# 泊発電所3号炉

## 防潮堤の設計方針について

(構造成立性評価の基本方針及び指摘事項に対する回答他)

令和4年11月1日  
北海道電力株式会社

屈曲部の施工目地設置位置図

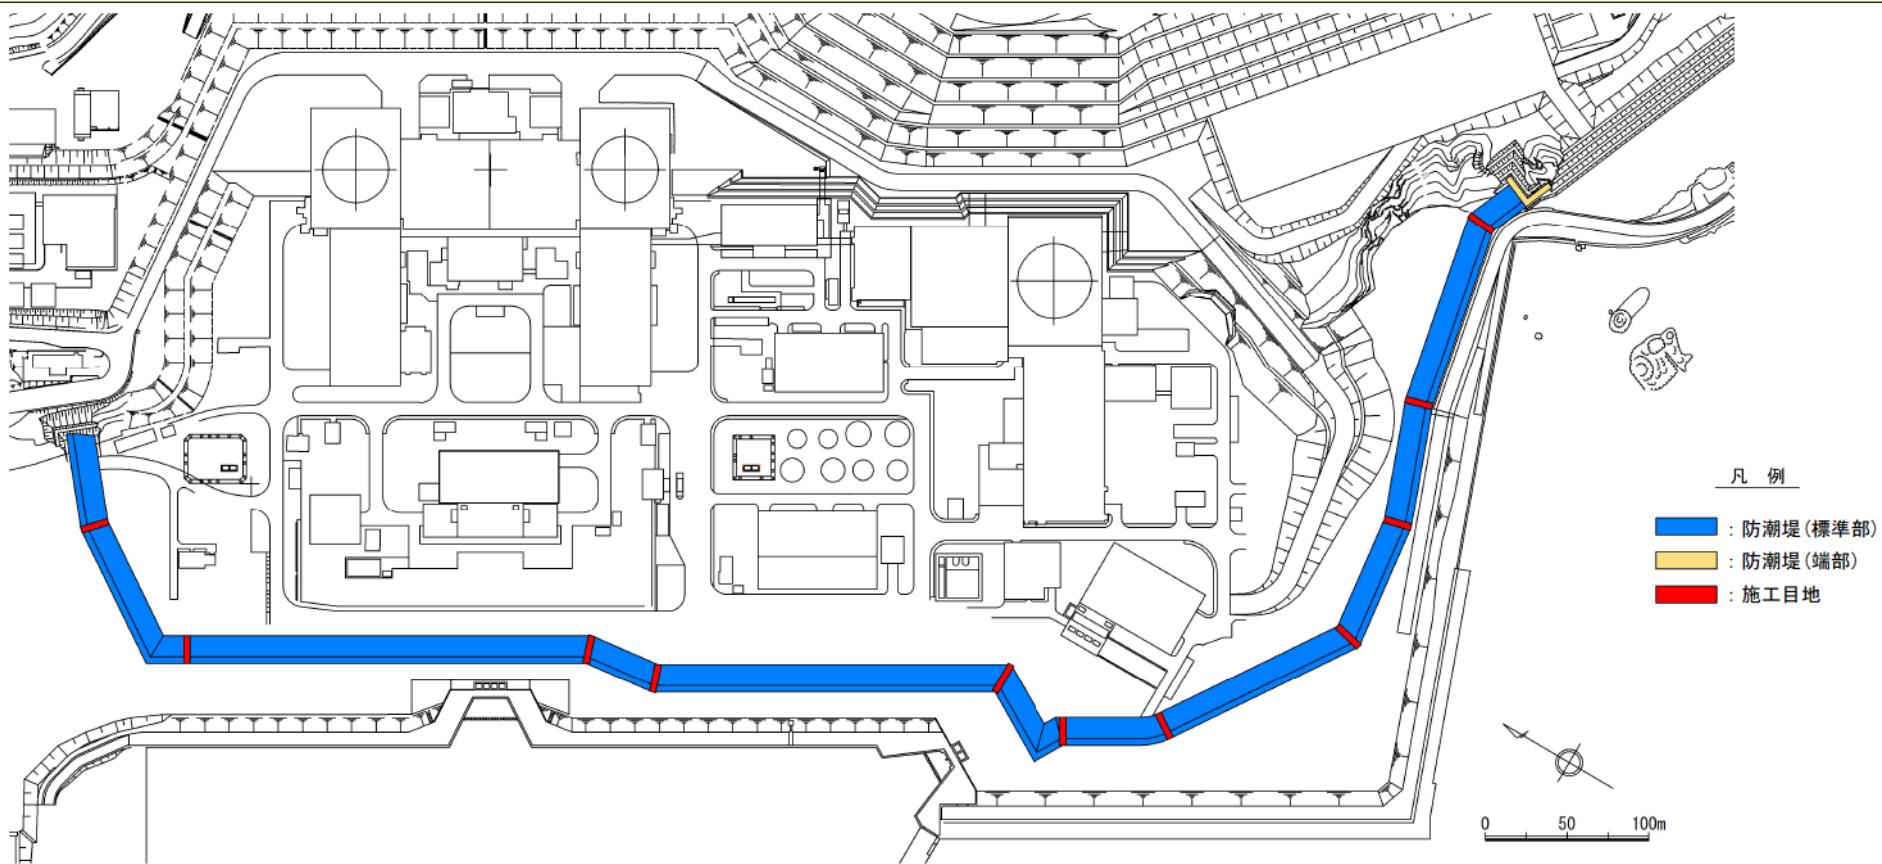
セメント改良土間の施工目地に設置される止水目地について、セメント改良土の特性を踏まえ、構造成立性を説明すること。

- 防潮堤の屈曲部の施工目地は、応力集中に配慮し、下図のとおり設置する計画である。
- 屈曲部以外の施工目地は、防潮堤の高さが変化する断面、防潮堤の幅が変化する断面、水路が防潮堤を横断する断面を考慮して設置する計画であり、設置変更許可段階において施工目地の設置方針を説明する。

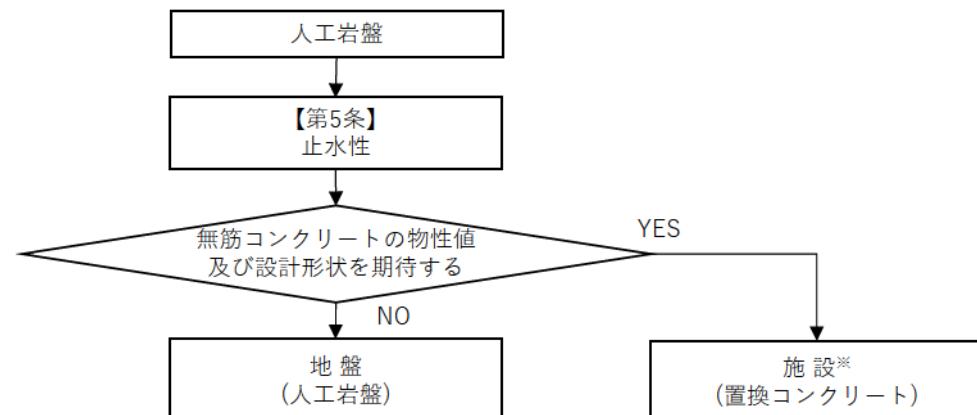
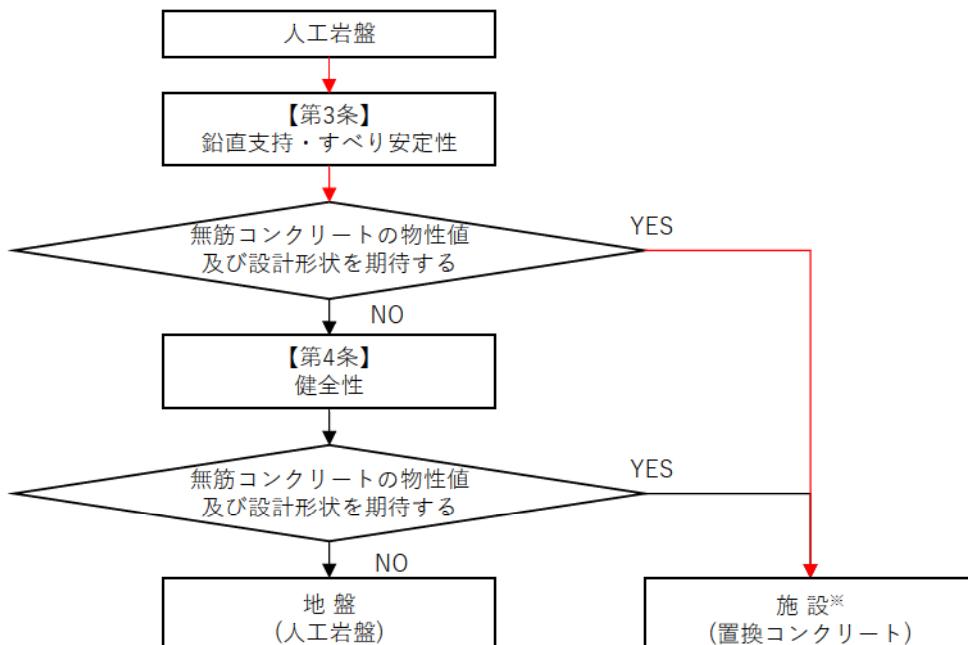
人工岩盤の施設又は地盤の位置付けについて、その根拠を明確にした上で区分の妥当性を説明すること。

- これまで、セメント改良土下部の人工岩盤に期待する役割は、鉛直支持及びすべり安定性であることから、『地盤』として整理してきた。
- ただし、人工的に構築するものに対して、止水性の確保が必要と考え、「○：施設の役割を維持するために設計に反映する項目」とした。
- 今回、各部位の具体的な役割を整理する表において、『津波防護施設（以降、『施設』とする）』・『地盤』の区分の根拠を以下のとおり整理した。
  - 「○：要求機能を主体的に満たすために設計上必要な項目」については、設計上、部位に物性値及び設計形状を期待するものとして整理した。
  - 「○：施設の役割を維持するために設計に反映する項目」については、設計上、部位に周辺地盤相当の物性値を期待するものとして整理した。
